Objet : Réponse à l'avis de la MRAE émis le 18 octobre 2022, pour le projet éolien sur la commune d'Armaillé (49), dans le cadre de la réponse à l'arrêt de la CAA de Nantes du 21 Juin 2022 n°21NT02437, considérant 58.

Mémoire en réponse à l'avis de l'Autorité Environnementale

Projet éolien des Landes de Pruillé Commune d'Armaillé, Maine et Loire (49)

**Avis n° PDL-2022-6380
du 18 octobre 2022**

Figure 3 - Localisation des enjeux de la biodiversité

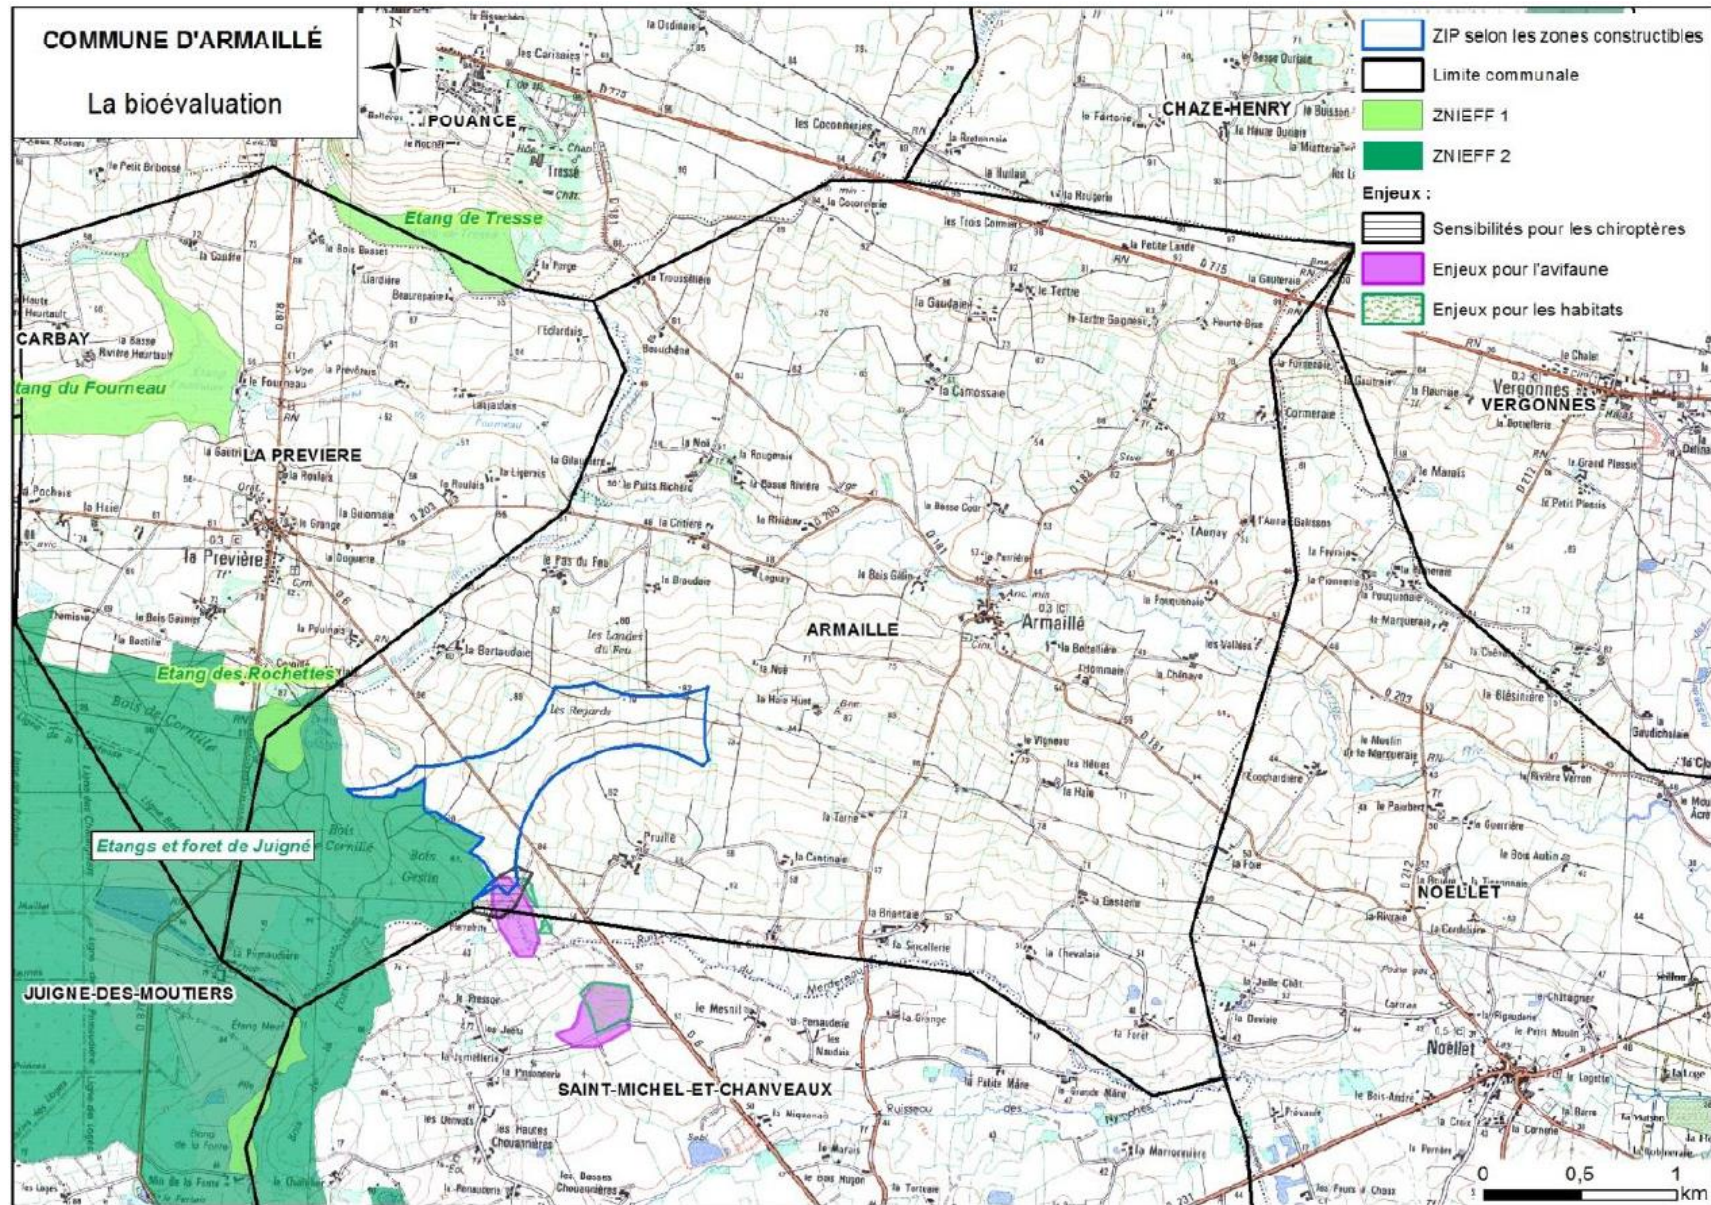
L'AUTORITE ENVIRONNEMENTALE OBSERVE QUE « CONCERNANT LES CHIROPTERES, CINQ SORTIES D'AVRIL A SEPTEMBRE 2010 ONT ETE REALISEES. TOUTEFOIS, IL NE SEMBLE PAS Y AVOIR EU DE RECHERCHE DE GITES SPECIFIQUES NI D'ECOUTES EN HAUTEUR. OR, A 146 M (HAUTEUR DES BOUTS DE PALES D'EOLIENNES LES PLUS HAUTS), L'IMPACT EST POTENTIELLEMENT IMPORTANT, NOTAMMENT SUR LA NOCTULE COMMUNE. CES INVENTAIRES NE PERMETTENT PAS DE S'ASSURER DE LA PRISE EN COMPTE EXHAUSTIVE DES ESPECES EN PRESENCE POUR LES CHIROPTERES, TOUTES PROTEGEES ET REPRESENTANT UNE SENSIBILITE MAJEURE PAR RAPPORT AU PROJET COMPTE TENU DE LA LOCALISATION DE LA ZIP EN LISIERE DE BOISEMENTS. L'ETUDE DE 2010 MET EN AVANT UN SECTEUR IDENTIFIE COMME A SENSIBILITE POUR LES CHIROPTERES, EN TANT QUE « CORRIDOR DE DEPLACEMENT » QUI RELIE UN PETIT BOISEMENT AU BOIS DE JUILLE, AU NIVEAU DU LIEU-DIT PIERREFRITE. »

Une recherche de gîte a bien été réalisée en 2010, ainsi qu'il ressort de l'étude des milieux naturels (p. 28, volet faune, flore et milieux naturels de l'étude d'impact initiale) : *« Pour positionner les points d'écoute nous avons réalisé des points d'écoute diurnes qui nous ont permis de réaliser des recherches de gîtes. Ainsi, nous avons recherché des crottes ou d'autres indices trahissant la présence des chiroptères, soit dans les arbres, les ponts ou (dans la mesure du possible) dans les bâtiments de la zone. »*

Des gîtes ont été potentiellement suspectés au niveau des points de prospection n°1 (bourg d'Armaillé) et n°5 (bois de Cornillé).

La variante sélectionnée a été adaptée en fonction de la localisation potentielle des gîtes. Un éloignement de l'éolienne E4, la plus au sud, a été opérée par rapport aux gîtes suspectés, ainsi qu'il est précisé dans l'étude d'impact initiale sur les sensibilités naturelles (p.131) :

« Les sensibilités des chauves-souris sont surtout liées à une zone sur le site où plusieurs espèces dont certaines possédant un intérêt patrimonial ont été observées. Cette zone se trouve vers le lieu-dit Pierrefrite.

L'implantation des éoliennes devra se faire en dehors des zones sensibles représentées sur la carte suivante.

A noter que les enjeux de la bioévaluation sont principalement localisés hors de la zone d'implantation finale [...] réduisant ainsi l'impact potentiel sur le milieu naturel. »

Figure 8 – Schéma explicatif décrivant l'éloignement des pales au boisement

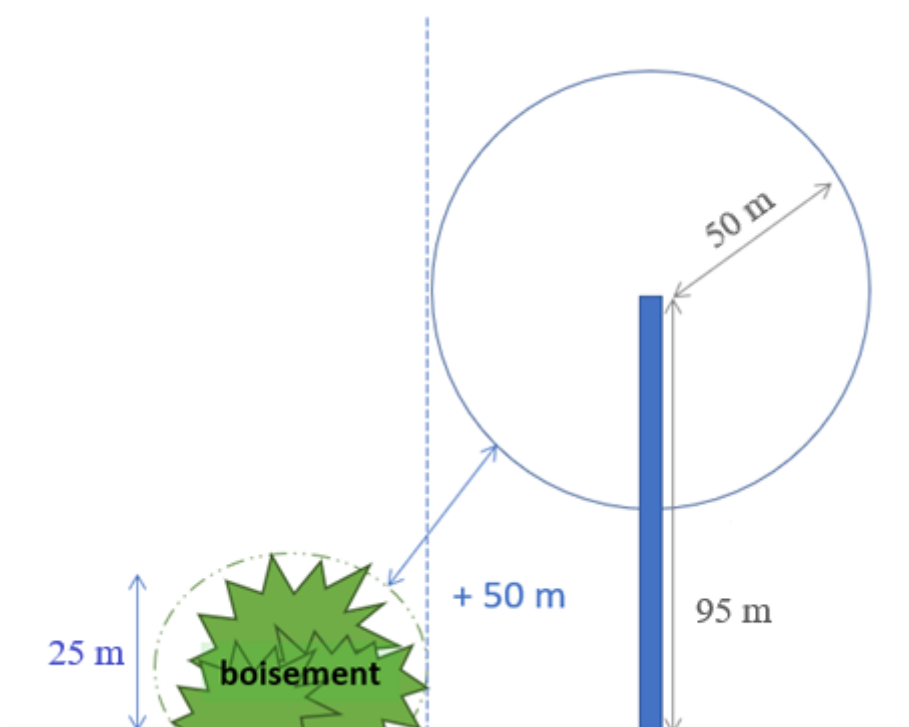
« L'AUTORITE ENVIRONNEMENTALE RECOMMANDE DE PROPOSER UNE NOUVELLE ANALYSE « EVITER-REDUIRE-COMPENSER » PRENANT EN COMPTE DE FAÇON COMPLETE LES ENJEUX AVIFAUNE ET CHIROPTERES ET, LE CAS ECHEANT, UNE IMPLANTATION DES MATS D'EOLIENNES MOINS IMPACTANTE POUR CES ESPECES. »

Ces préconisations ont un caractère non réglementaire. Au regard des espèces présentes, la distance du projet éolien aux boisements est pertinente selon les expertises réalisées. Il convient de rappeler qu'au-delà de 50 mètres en bout de pale des haies et des boisements, l'activité chiroptérologique décline (Jantzen et Fenton, 2013 / Brinkmann, 2010, colloque de Reims).

Il est à préciser que si, en vue aérienne, les bouts de pale sont à moins de 50 m des haies ou du boisement de Geslin pour les éoliennes E3 et E4, la position surélevée du rotor (mât de 95 m) permet d'éloigner lesdites pales des haies ou boisement (cf schéma ci-après – exemple pour E3 et E4).

Le choix de l'implantation a été dicté par un ensemble de contraintes, notamment techniques (espacement inter-éolien afin d'éviter une usure prématurée des pièces liée à l'effet de sillage entre les éoliennes), sur la biodiversité et paysagères, nous imposant un alignement et une interdistance homogène entre elles pour une meilleure intégration, ce qui ne nous permet pas de déplacer les éoliennes vis-à-vis de l'implantation projetée.
